**Änderungen der graphischen Darstellung im Vergleich zur Fassung gem.  
Regionalratsbeschluss vom 23.06.2016<sup>1</sup>  
(Haan, benachbarte Städte Kreis Mettmann, Solingen, Wuppertal)**

## Ä3BT-Haan Nr.01

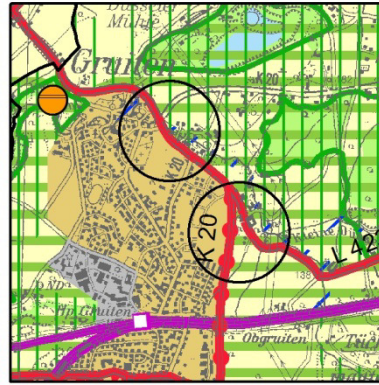
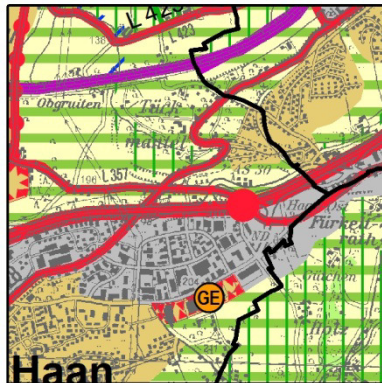
Bei der Abgrenzung des ASB nördlich der K20 im Bereich der Außenbereichssatzung „Pastor-Vömel-Straße“ – wie im GEP99 dargestellt und wie im zweiten Entwurf des RPD noch enthalten – handelt es sich um eine zeichnerische Ungenauigkeit. Regionalplanerisch ist die K20 in diesem Bereich nach Norden die topografische Siedlungsgrenze für den ASB Gruit. Daher wird die Darstellung des ASB nördlich der K20 zurückgenommen.

Im Zuge der geänderten Darstellung des ASB wurden auch die Regionalen Grünzüge gemäß dem Konzept (s. Begründung Kap. 7.2.6.1 – Kap. 7.2.6.6) bis an die neuen Grenzen der ASB nachgezogen.

Aufgrund dieser Änderung der zeichnerischen Darstellung sollen – als nicht wesentliche Beikartenänderung – auch die entsprechenden Darstellungen in der Beikarte 4C vor einem Aufstellungsbeschluss noch geändert werden.

## Ä3BT-Haan Nr.02

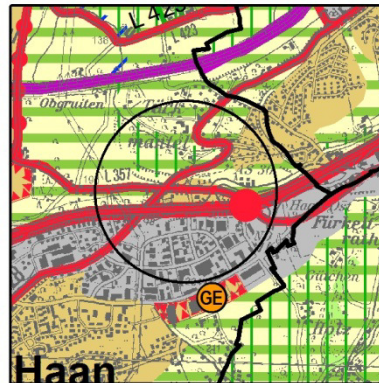
Die Darstellung des ASB im Bereich der „Polnischen Mütze“ erfolgt aufgrund der tatsächlich vorhandenen Wohnbebauung und der vorhandenen gewerblichen Nut-

zungen in diesem Bereich. Die Funktion des umgebenden RGZ wird durch die Darstellung des ASB nicht beeinträchtigt.

Im Zuge der Erweiterung der Darstellung des ASB wurde die Darstellung der Regionalen Grünzüge gemäß dem Konzept (s. Begründung Kap. 7.2.6.1 – Kap. 7.2.6.6) in diesem Bereich zurückgenommen.

Aufgrund dieser Änderung der zeichnerischen Darstellung sollen – als nicht wesentliche Beikartenänderung – auch die entsprechenden Darstellungen in der Beikarte 4C vor einem Aufstellungsbeschluss noch geändert werden.

## Ä3BT-Hilden Nr.01

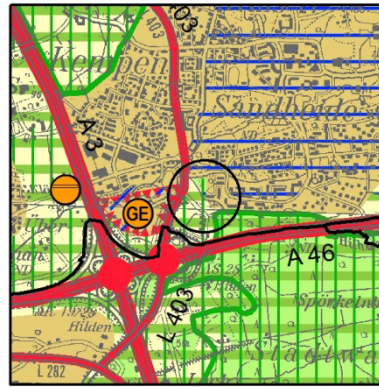
Der im Gebiet der Stadt Hilden dargestellte BSN wird aufgrund der vorrangigen Funktion des Bereiches für die Naherholung und fehlender weiterer wertgebender Funktionen als BSLE dargestellt.

Aufgrund dieser Änderung der zeichnerischen Darstellung sollen – als nicht wesentliche Beikartenänderung – auch die entsprechenden Darstellungen in den Beikarten 4 D und 4 E vor einem Aufstellungsbeschluss noch geändert werden.

## Ä3BT-Erkrath Nr.01

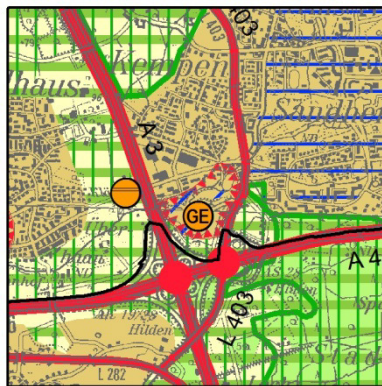
Im Bereich der Rücknahme des Bereiches zum Schutz der Natur (BSN) ist die Planung eines Regenüberlaufbeckens, der den angrenzenden Hühnerbach entlasten soll, vorgesehen. Aufgrund der Inanspruchnahme des Waldbereiches, der durch die Darstellung des BSN gesichert und entwickelt werden soll, wird der BSN zurückgenommen, um die vordringliche Planung des Regenüberlaufbeckens zu ermöglichen.

Aufgrund dieser Änderung der zeichnerischen Darstellung sollen – als nicht wesentliche Beikartenänderung – auch die entsprechenden Darstellungen in den Beikarten 4 D und 4 E vor einem Aufstellungsbeschluss noch geändert werden.

## Ä3BT-Erkrath Nr.02

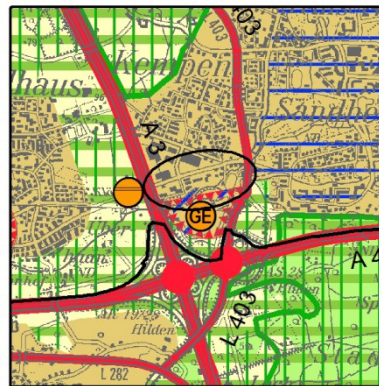
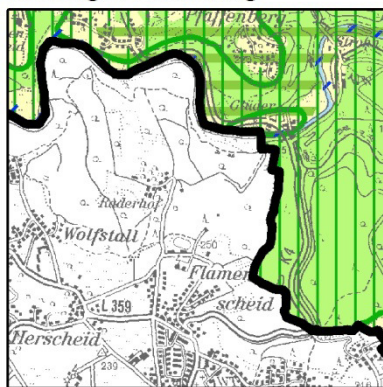
Die Grenze zwischen ASB und ASB-GE wird verschoben aufgrund der bestehenden Wohnbebauung und des Sportplatzes.

## Ä3BT-Solingen Nr. 1

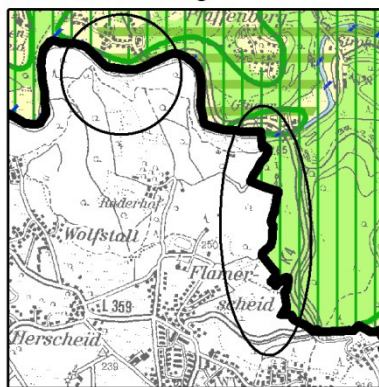
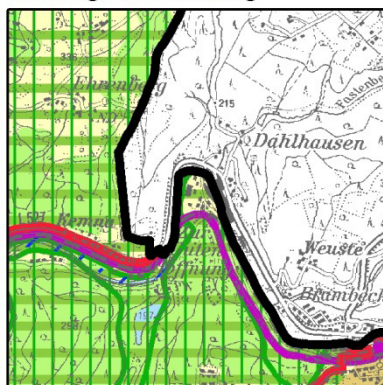
Die Änderung erfolgt auf der Grundlage des aktualisierten Grenzverlaufes für das Gebiet der Stadt Solingen. Der Grenzverlauf für die Planungsregion Düsseldorf wird daran angepasst, ebenso wie die Freiraumdarstellung Wald und die überlagernde Freiraumfunktion BSLE.

Aufgrund dieser Änderung der zeichnerischen Darstellung BSLE sollen – als nicht wesentliche Beikartenänderungen – auch die entsprechenden Darstellungen in der Beikarte 4 C und Beikarte 4 E vor einem Aufstellungsbeschluss noch geändert werden.

## Ä3BT-Wuppertal Nr. 1

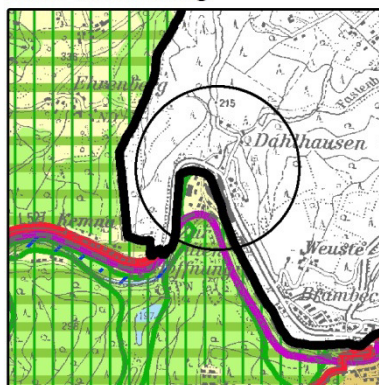
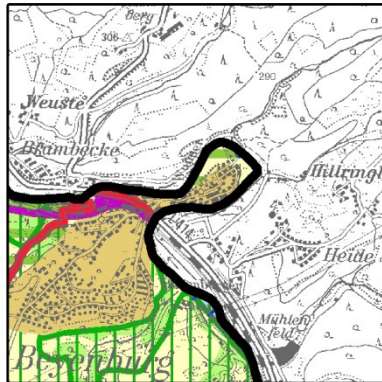
Die Darstellung des RGZ soll in dem Grenzzipfel wegen der Kleinräumigkeit dieses Bereiches, seiner von den benachbarten RGZ isolierten Lage und der siedlungs-räumlichen Überprägung entfallen.

Für die Darstellung von Regionalen Grünzügen besteht darüber hinaus aufgrund der angrenzenden Freiraumnutzungen jenseits des Planungsraumes keine Grundlage, zumal auch jenseits der Grenze der Planungsregion im Gebiet des RVR eine Weiterführung des Bereiches nicht vorgesehen ist. Somit bestehen keine konkreten An-

satzpunkte für eine die Grenzen der Planungsregion übergreifende Freiraumvernetzung im Sinne des Kriteriums 3.4 (kommunale, interkommunale und (über-)regionale Planungen und Konzepte für Freizeit und Erholung im Freiraum; Kap. 7.2.6.1 der Begründung).

Eine Darstellung des Bereiches als Regionaler Grünzug ist aus den vorgenannten Gründen weder sachgerecht noch angemessen: Weder können durch die Darstellung von RGZ Freiraumkorridore zwischen Siedlungsbereichen freigehalten werden, noch könnte der Bereich sinnvoll dazu beitragen, den regionalen Freiraumzusammenhang zu erhalten und zu entwickeln.

Aufgrund dieser Änderung der zeichnerischen Darstellung BSLE soll – als nicht wesentliche Beikartenänderung – auch die entsprechende Darstellung in der Beikarte 4 C vor einem Aufstellungsbeschluss noch geändert werden.

## Ä3BT-Wuppertal Nr. 2

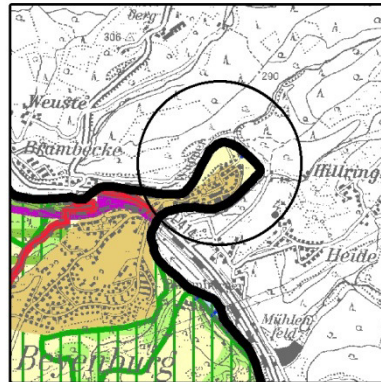
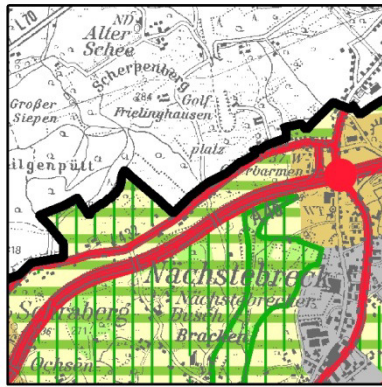
Die Darstellung des RGZ soll in dem Grenzzipfel wegen der Kleinräumigkeit dieses Bereiches entfallen und in ihrer Ausdehnung auf die diesseits der Trasse bzw. des ASB liegenden Bereiche reduziert werden.

Für die Darstellung von Regionalen Grünzügen besteht darüber hinaus aufgrund der angrenzenden Freiraumnutzungen jenseits des Planungsraumes keine Grundlage, zumal auch jenseits der Grenze der Planungsregion im Gebiet des RVR eine Weiterführung des Bereiches nicht vorgesehen ist. Somit bestehen auch keine konkreten Ansatzpunkte für eine die Grenzen der Planungsregion übergreifende Freiraumvernetzung im Sinne des Kriteriums 3.4 (kommunale, interkommunale und (über-)regionale Planungen und Konzepte für Freizeit und Erholung im Freiraum; Kap. 7.2.6.1 der Begründung).

Eine Darstellung des Bereiches als Regionaler Grünzug ist aus den vorgenannten Gründen weder sachgerecht noch angemessen: Weder können durch die Darstellung von RGZ Freiraumkorridore zwischen Siedlungsbereichen freigehalten werden, noch könnte der Bereich sinnvoll dazu beitragen, den regionalen Freiraumzusammenhang zu erhalten und zu entwickeln.

Aufgrund dieser Änderung der zeichnerischen Darstellung BSLE soll – als nicht wesentliche Beikartenänderung – auch die entsprechende Darstellung in der Beikarte 4 C vor einem Aufstellungsbeschluss noch geändert werden.

## Ä3BT-Wuppertal Nr. 3

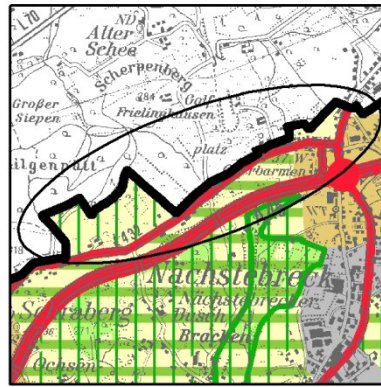
Einzelne kleinere Bereiche nördlich der Straße Mollenkotten (L 432) werden nicht als RGZ dargestellt, da die dem Konzept für die Darstellung regionaler Grünzüge zugrunde liegenden Kriterien hier nicht greifen.

Für die Darstellung von Regionalen Grünzügen besteht auch deshalb keine Grundlage, weil jenseits der Grenze der Planungsregion im Gebiet des RVR eine Weiterführung des Bereiches nicht vorgesehen ist. Somit bestehen auch keine konkreten Ansatzpunkte für eine die Grenzen der Planungsregion übergreifende Freiraumvernetzung im Sinne des Kriteriums 3.4 (kommunale, interkommunale und (über-) regionale Planungen und Konzepte für Freizeit und Erholung im Freiraum; Kap. 7.2.6.1 der Begründung). Da durch die Darstellung von RGZ weder Freiraumkorridore zwischen Siedlungsbereichen freigehalten werden können, noch die durch Verkehrsnutzungen isolierten Flächen sinnvoll dazu beitragen können, den regionalen Freiraumzusammenhang zu erhalten und zu entwickeln, ist eine Darstellung des Bereiches als Regionaler Grünzug insofern weder sachgerecht noch angemessen.

Aufgrund dieser Änderung der zeichnerischen Darstellung BSLE soll – als nicht wesentliche Beikartenänderung – auch die entsprechende Darstellung in der Beikarte 4 C vor einem Aufstellungsbeschluss noch geändert werden.

## Ä3BT-Wuppertal Nr. 5

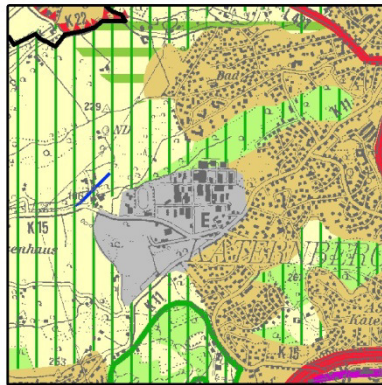
Die Darstellung des Ablagerungsbereiches (Sedimentationsbecken Schickenberg) erfolgt aufgrund der zurzeit tatsächlichen Nutzung.

## Ä3BT-Wuppertal Nr. 6

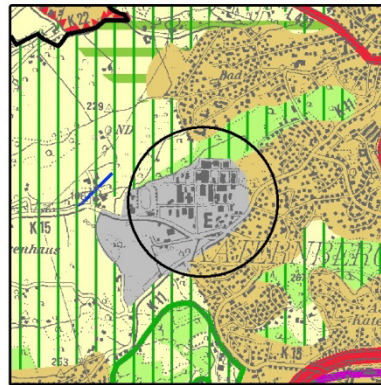
Die Rücknahme der Darstellung von Waldbereichen und die geringfügige Erweiterung des GIB im Bereich Aprath erfolgt zur Anpassung der Darstellung des GIB im RPD gemäß der verbindlichen kommunalen Bauleitplanung.

## Ä3BT-Wuppertal Nr. 7

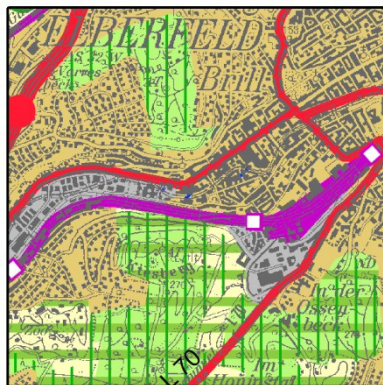
Im Bereich Nordpark werden flächendeckend Waldbereiche dargestellt. Der Bereich des Nordparks ist laut ATKIS wie die meisten Parkanlagen als „Sport-, Freizeit- und Erholungsfläche“ erfasst und wurde somit im RPD-Entwurf zunächst nicht als Wald dargestellt. Die Einschätzung, dass eine Darstellung als Waldbereich dennoch angemessen ist, wird sowohl durch die Auswertung des Luftbildes als auch durch die Stellungnahme des Landesbetriebes Wald und Holz NRW gestützt.
